開発協定変更申出書

開発協議申出書 受付番号	第 5-70 号
開発構想の名称	(仮称)宝塚市宝松苑戸建造成計画
開発事業区域 の位置	宝塚市 宝松苑142番1、142番3、154番1、154番4、154番5、155番、197番1、197番14、197番18、197番19、197番20、 197番21、197番22、197番23、197番24、197番25、197番26、205番1、223番
協定締結年月日	令和6 年 1 月 25 日
標識の修正(予定)日	令和7 年 4 月 4 日
変更の理由	戸建住宅用地1区画追加の為
変更箇所一覧(項目が多い場合は同様式の別紙で提出してください。)	
変更項目	新 旧
連絡先の変更	株式会社創建 株式会社テイサ設計
区画数の変更	35区画 34区画
開発事業区域面積の変更	12068.88㎡ 11874.55㎡
開発事業の完了予定年月日	令和8年9月末日 令和7年7月末日

Checked	Project Title (仮称) 宝塚市宝松苑造成計画	Date 20250330
Drawn	Sheet Content 土地利用計画図	No.
		Scale A1=1:250 A3=1:500

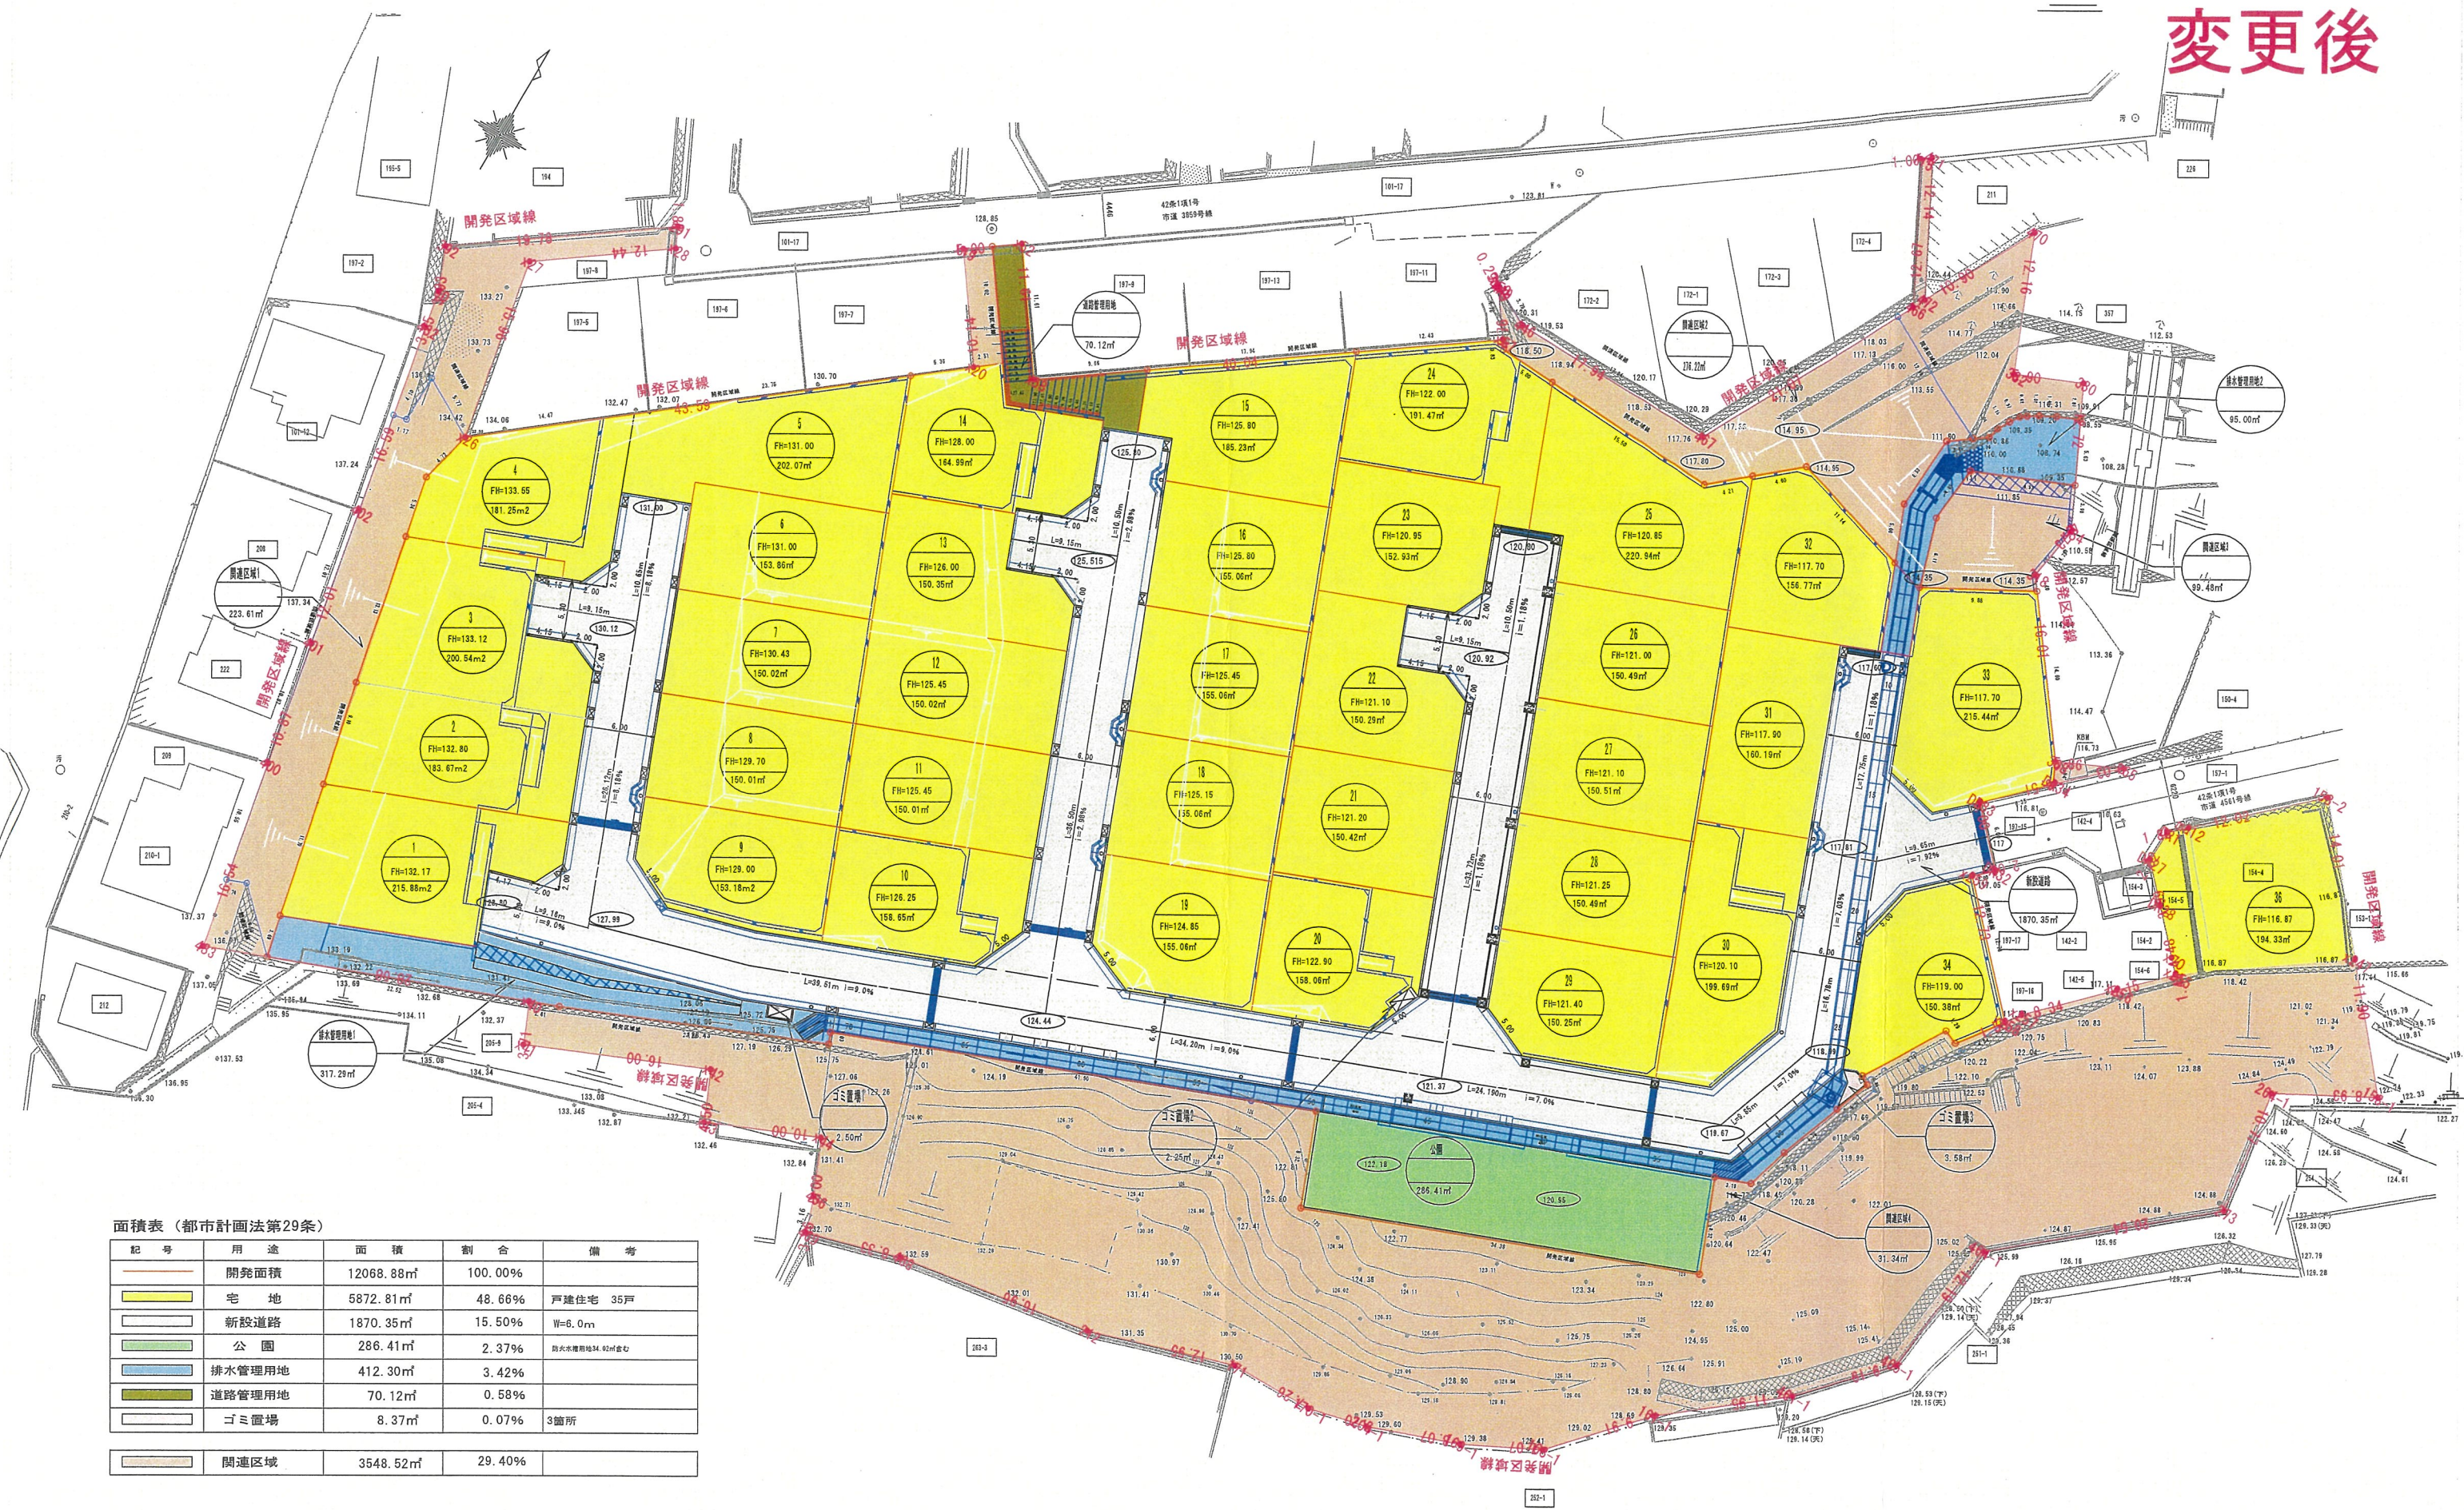
記号	用途	面積	割合	備考
	開発面積	12068.88㎡	100.00%	
	宅地	5872.81㎡	48.66%	戸建住宅 35戸
	新設道路	1870.35㎡	15.50%	W=6.0m
	公園	286.41㎡	2.37%	防災公園用地34.02㎡含む
	排水管理用地	412.30㎡	3.42%	
	道路管理用地	70.12㎡	0.58%	
	ゴミ置場	8.37㎡	0.07%	3箇所
	関連区域	3548.52㎡	29.40%
